増設雑固体廃棄物焼却設備の建屋配置見直しに伴う 実施計画の補正について

2020年8月17日

東京電力ホールディングス株式会社

- 増設雑固体廃棄物焼却設備の建屋配置見直しに伴い、実施計画の下記の範囲について補正を申請するものです。

添付資料3-2

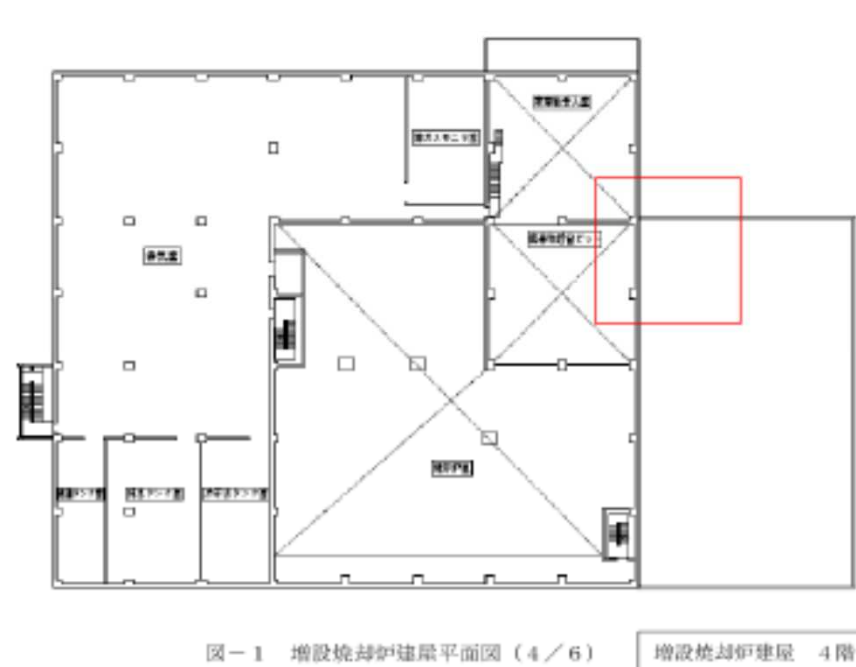
- ①焼却対象物の輸送方法変更によるベルトコンベアの取り止めに伴う、ベルトコンベアメンテナンススペースの削除。

⇒当初計画においては、増設雑固体廃棄物焼却設備に隣接する焼却前処理設備よりベルトコンベアにて焼却対象物（可燃性瓦礫、伐採木）を運搬する計画としていたが、伐採木においては、一時保管エリアにて破砕し、直接、増設雑固体廃棄物焼却設備へ運搬する事とした。それに伴い、可燃性瓦礫のみの運搬を考慮した結果、ベルトコンベアを取り止め、ベルトコンベアのメンテナンススペースを削除する事とした。

図-1 廃棄設備に係る機器の配置を示した図面（4/6）

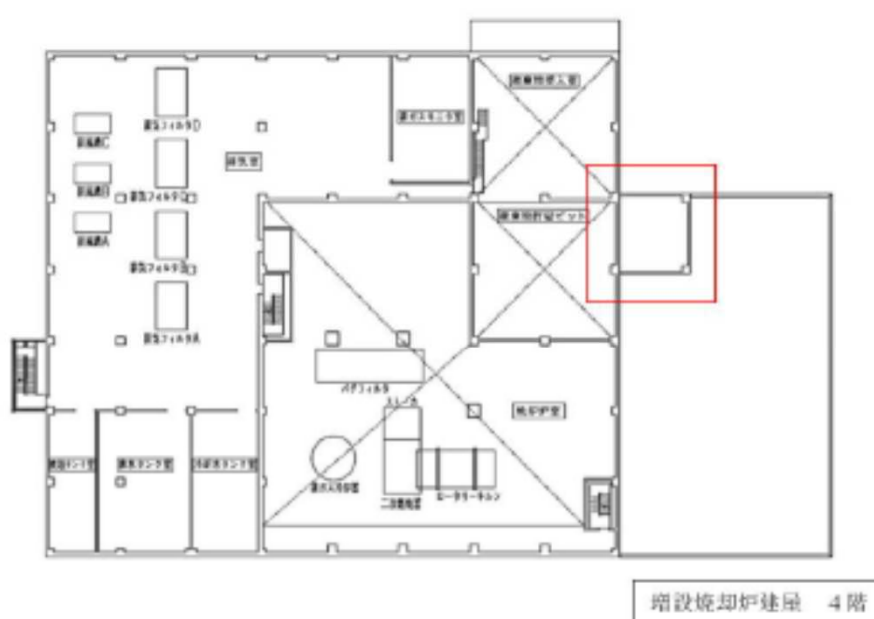
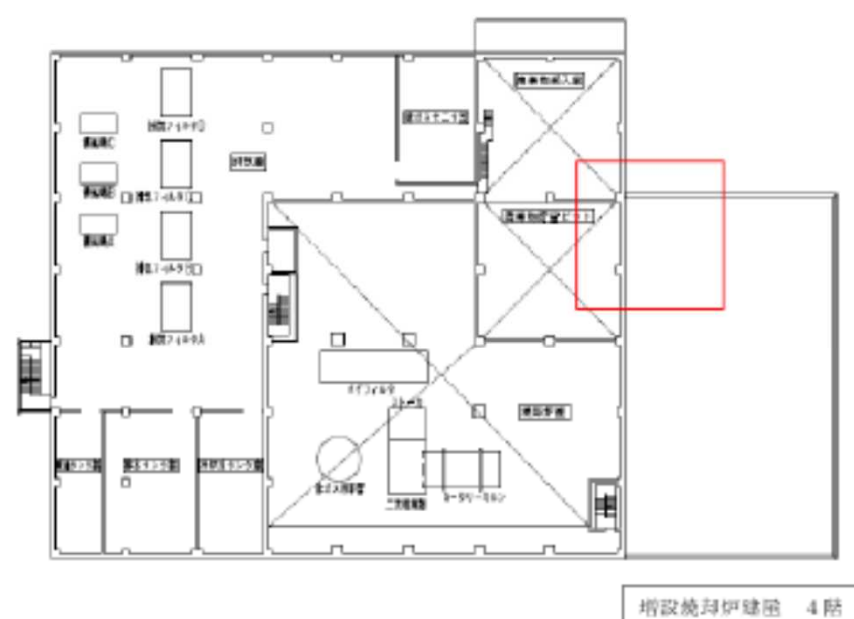
- ①焼却対象物の輸送方法変更によるベルトコンベアの取り止めに伴う、ベルトコンベアメンテナンススペースの削除。

図-1 廃棄設備に係る機器の配置を明示した図面（5/6）

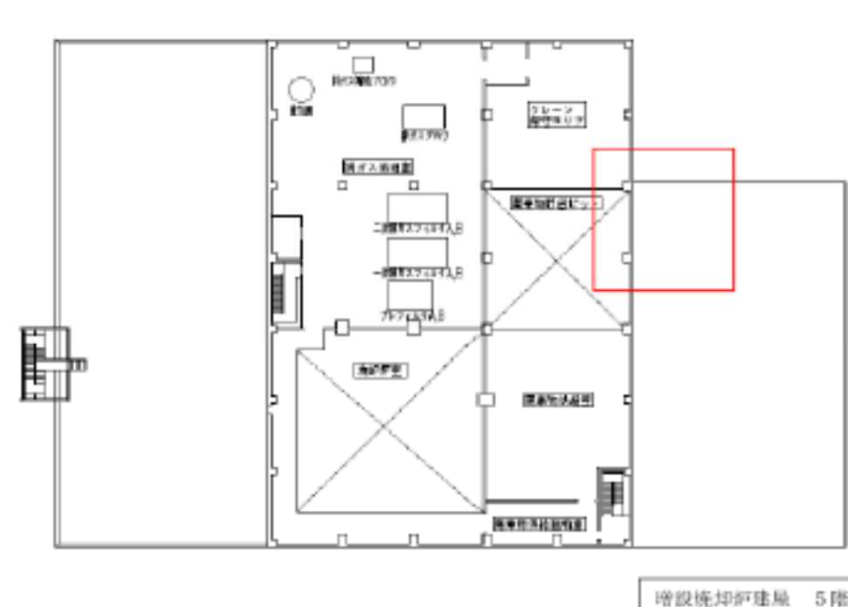
- ①焼却対象物の輸送方法変更によるベルトコンベアの取り止めに伴う、ベルトコンベアメンテナンススペースの削除。

図-5 5階平面図(G. L. +22. 2) (単位:m)

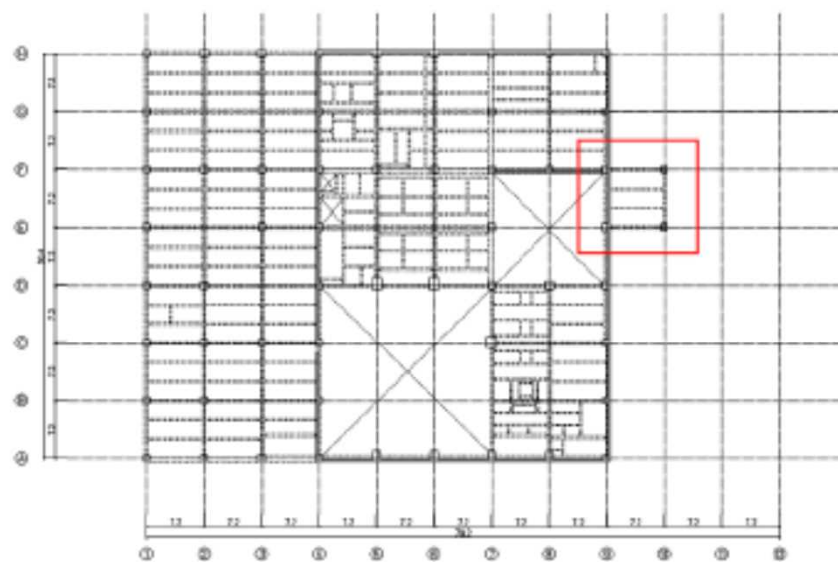
- ①焼却対象物の輸送方法変更によるベルトコンベアを取り止めに伴う、ベルトコンベアメンテナンススペースの削除。

添付資料9-3

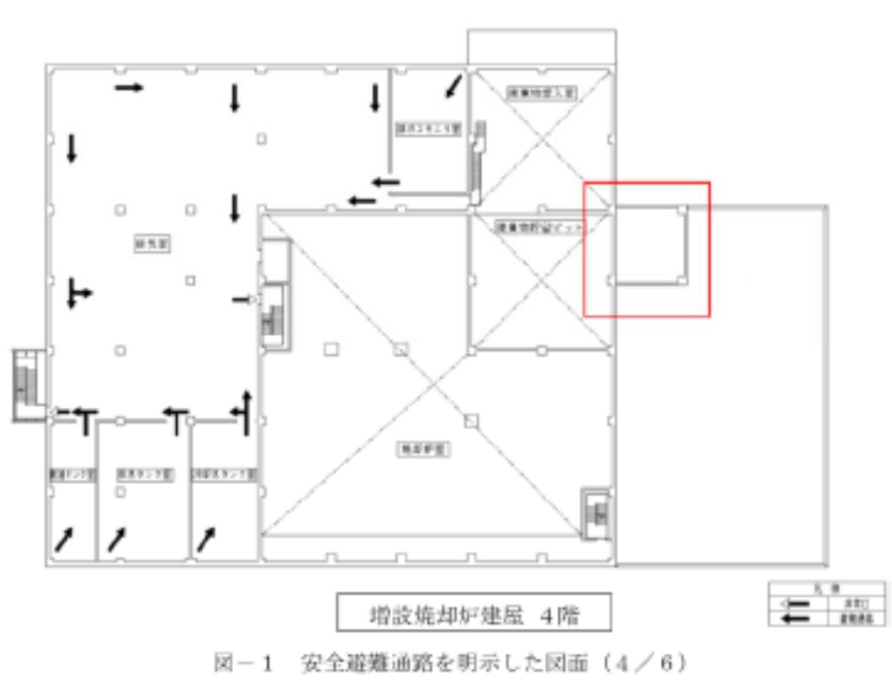
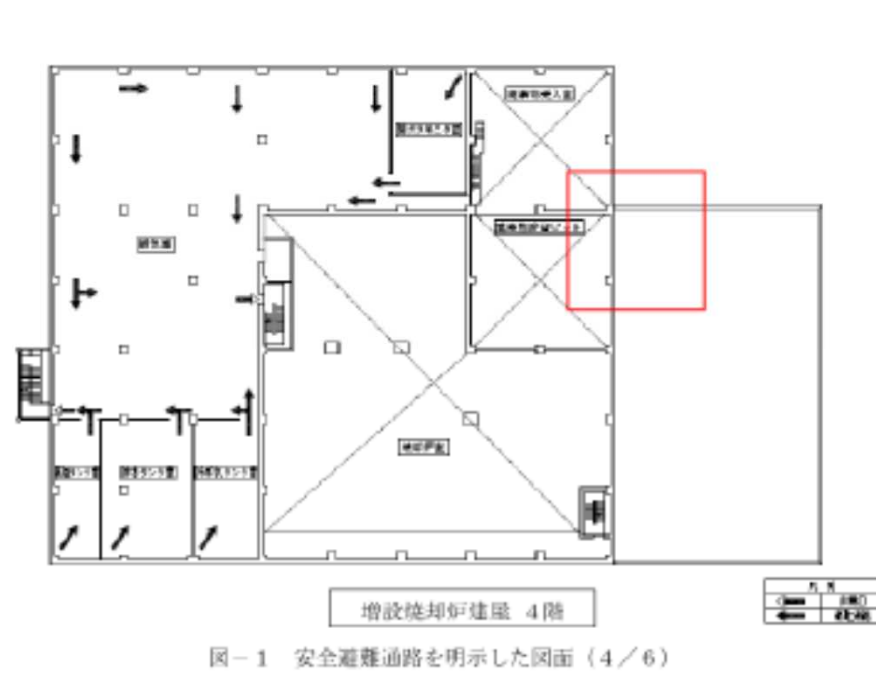
- ①焼却対象物の輸送方法変更によるベルトコンベアを取り止めに伴う、ベルトコンベアメンテナンススペースの削除。

図-1 非常用照明の取付箇所を明示した図面（4/6）

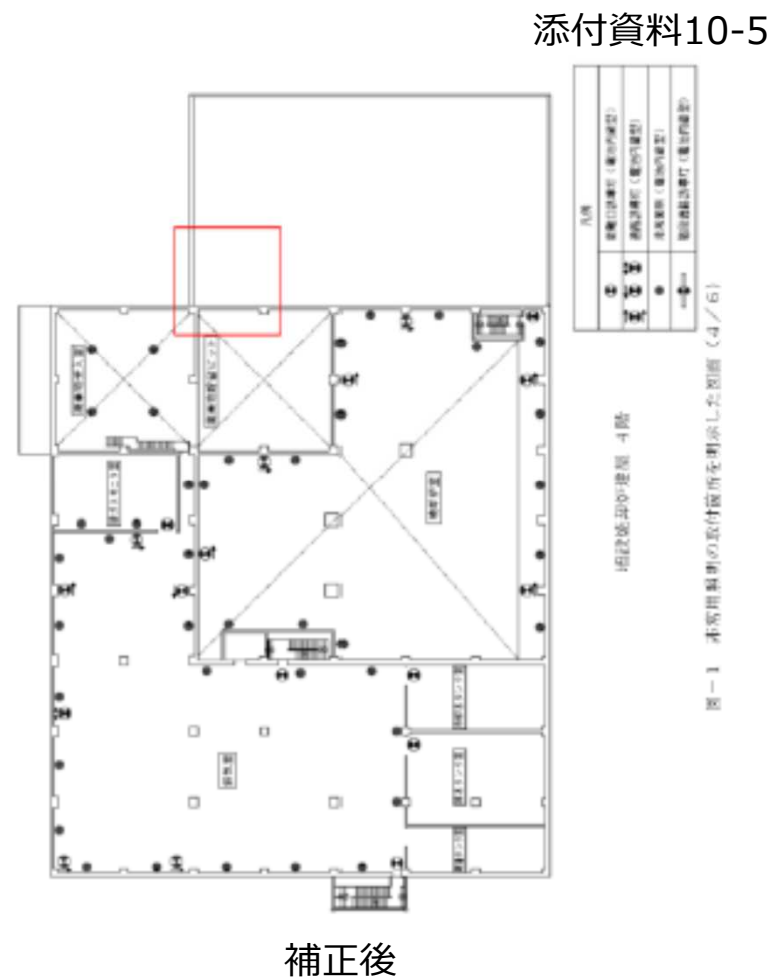
- ①焼却対象物の輸送方法変更によるベルトコンベアの取り止めに伴う、ベルトコンベアメンテナンススペースの削除。

図-1 非常用照明の取付箇所を示した図面（5/6）

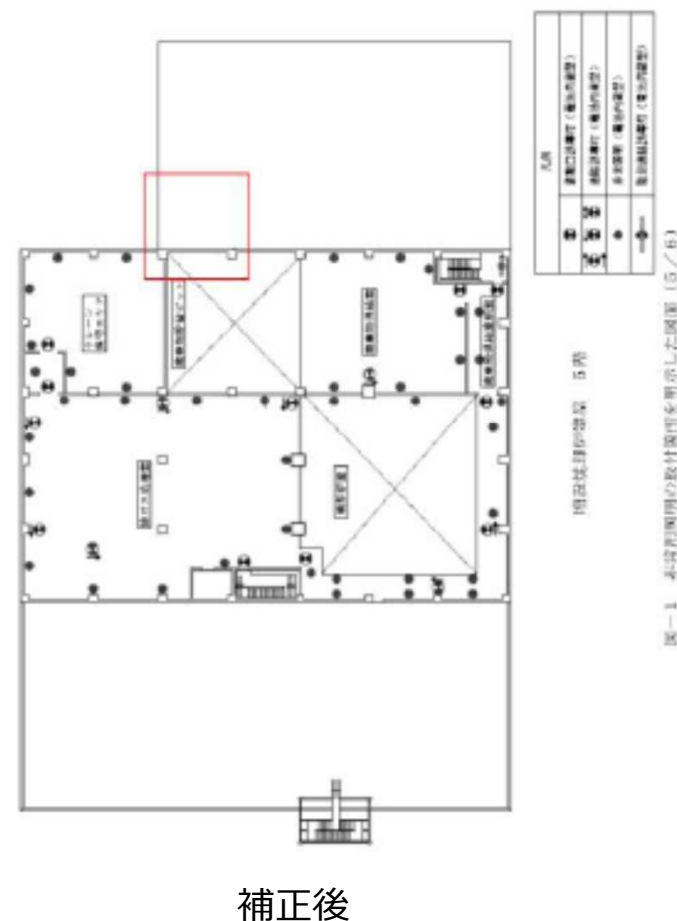
- ①焼却対象物の輸送方法変更によるベルトコンベアを取り止めに伴う、ベルトコンベアメンテナンススペースの削除。

図一1 消火設備の取付箇所を示した図面 (4/6)

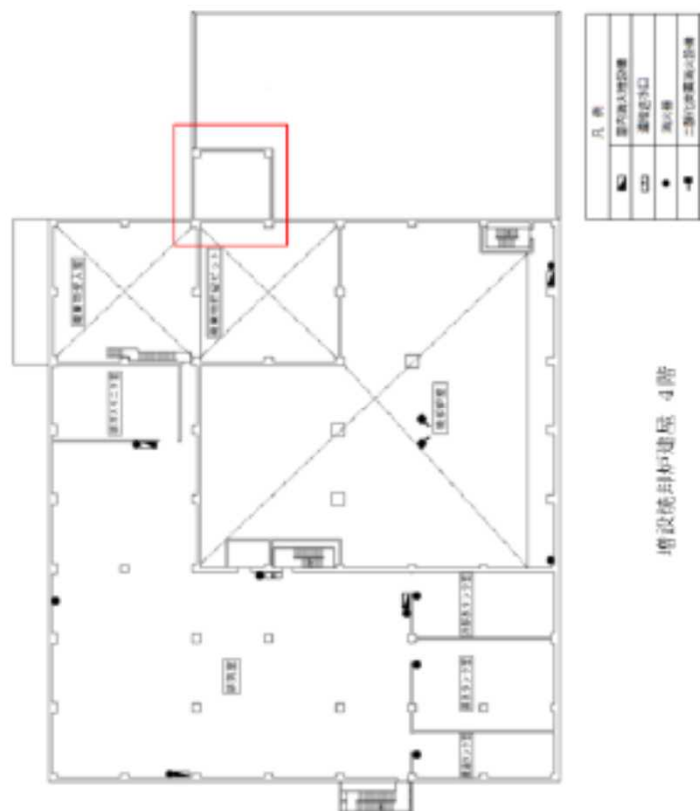
- ①焼却対象物の輸送方法変更によるベルトコンベアを取り止めに伴う、ベルトコンベアメンテナンススペースの削除。

図-4 増設焼却固体廃棄物処分設備の計算配置図（4層）

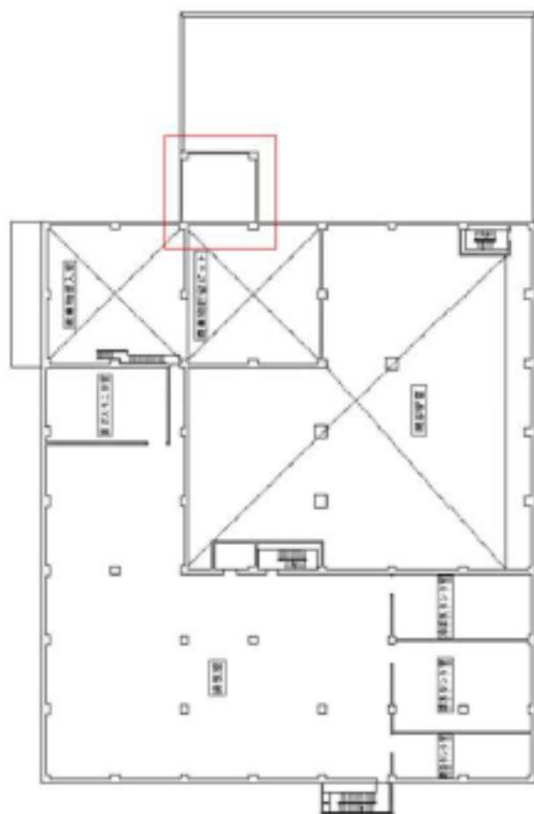
- ①焼却対象物の輸送方法変更によるベルトコンベアの取り止めに伴う、ベルトコンベアメンテナンススペースの削除。

添付資料12-9

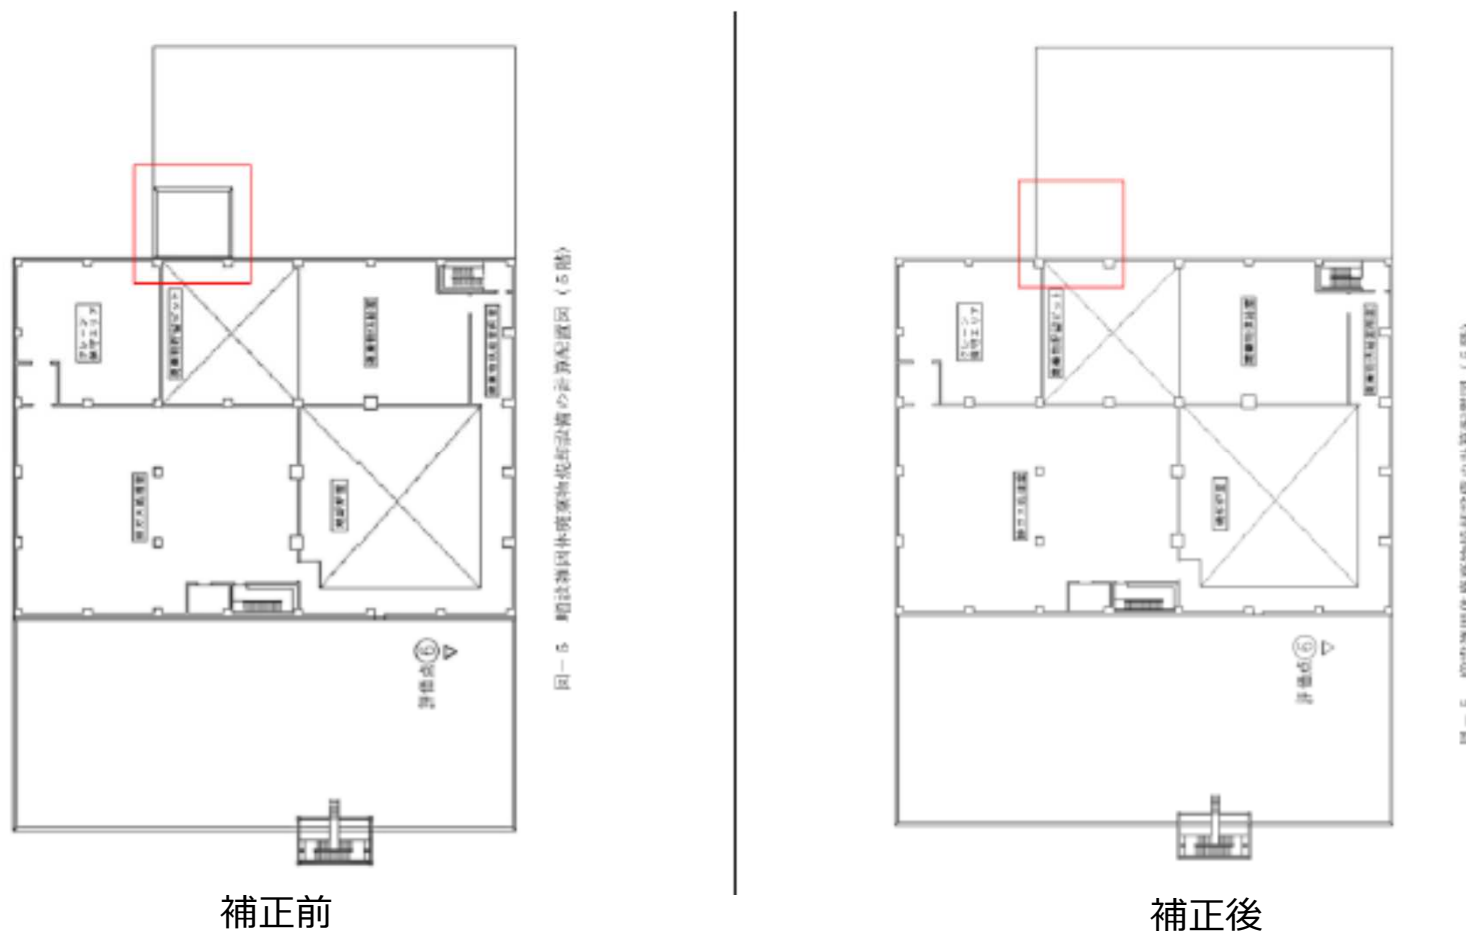
- ①焼却対象物の輸送方法変更によるベルトコンベアの取り止めに伴う、ベルトコンベアメンテナンススペースの削除。

添付資料12-24

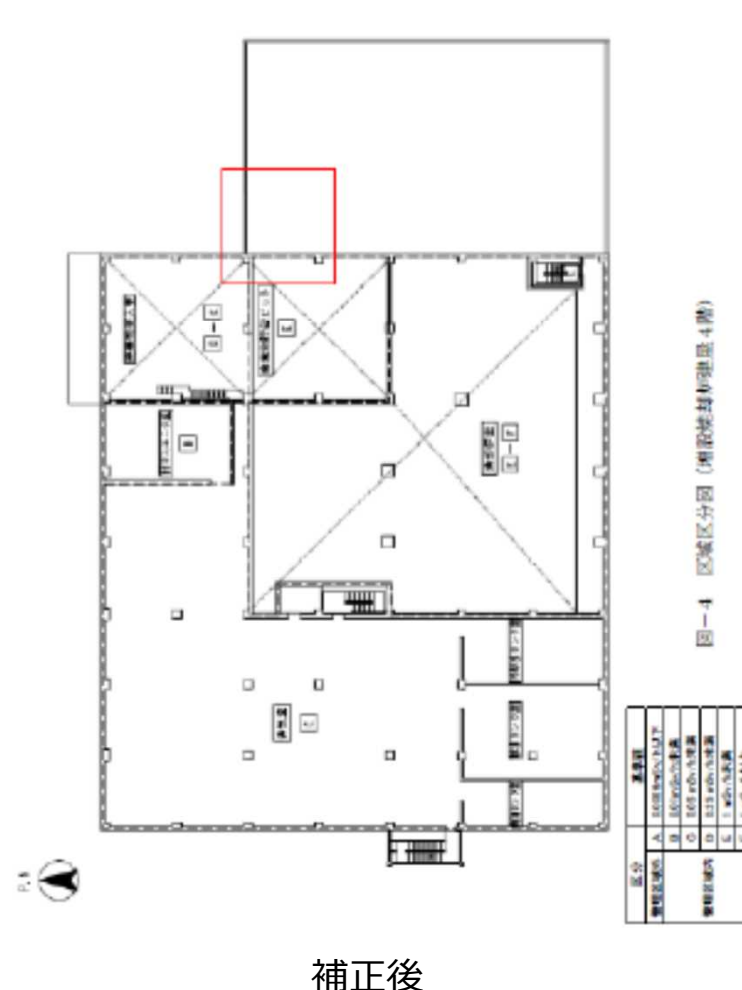
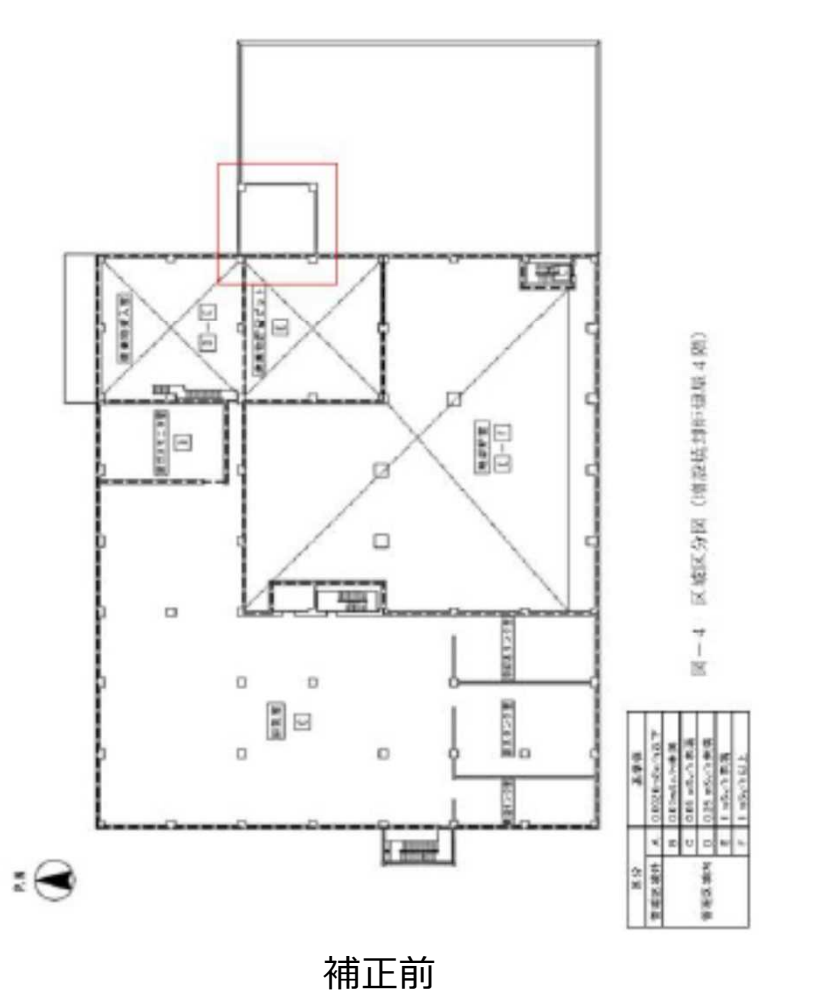
- ①焼却対象物の輸送方法変更によるベルトコンベアの取り止めに伴う、ベルトコンベアメンテナンススペースの削除。

添付資料12-25

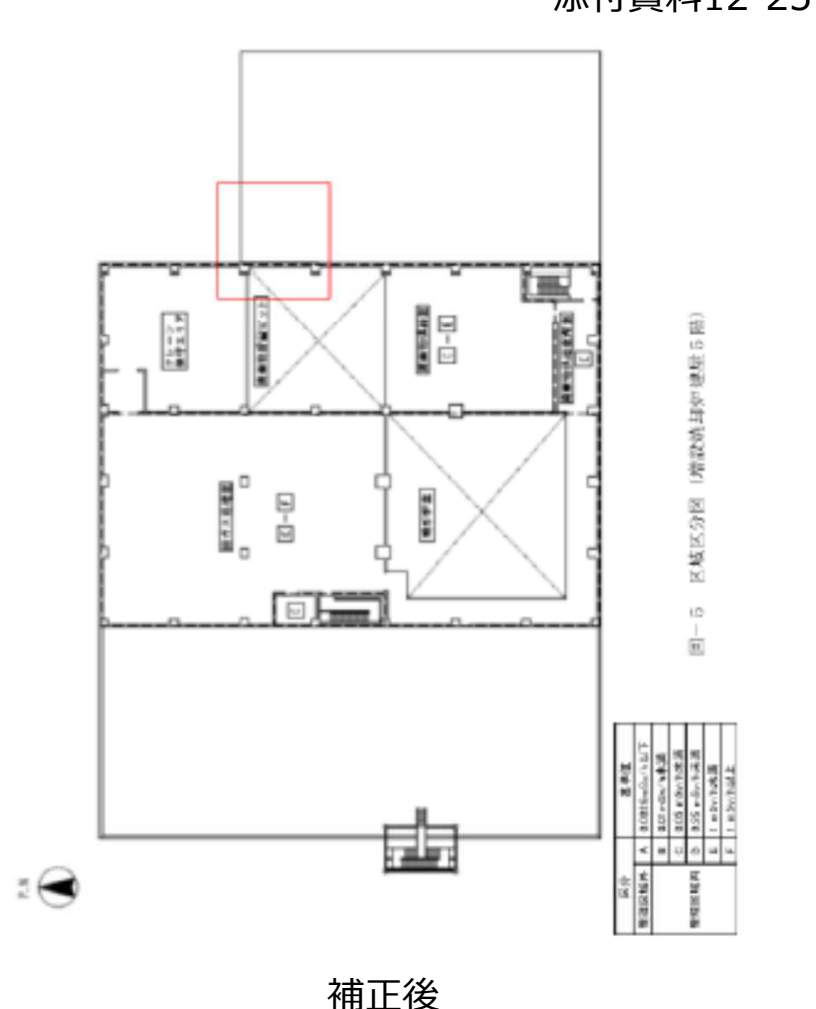
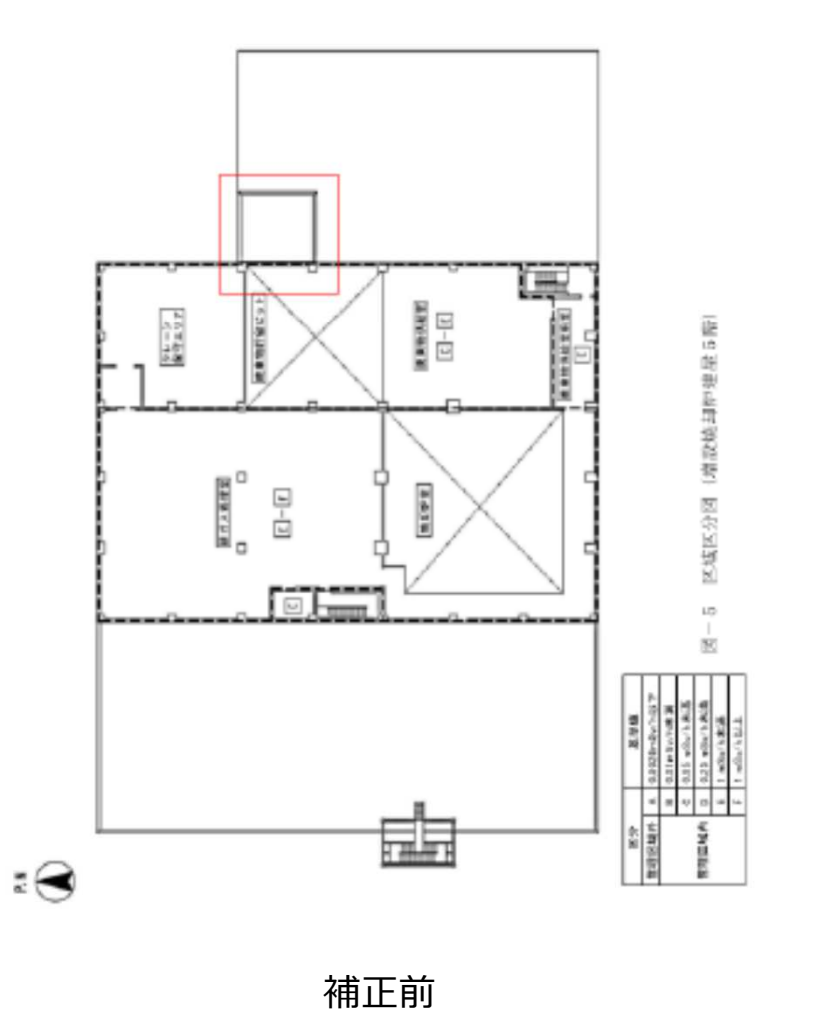
- ①焼却対象物の輸送方法変更によるベルトコンベアの取り止めに伴う、ベルトコンベアメンテナンススペースの削除。
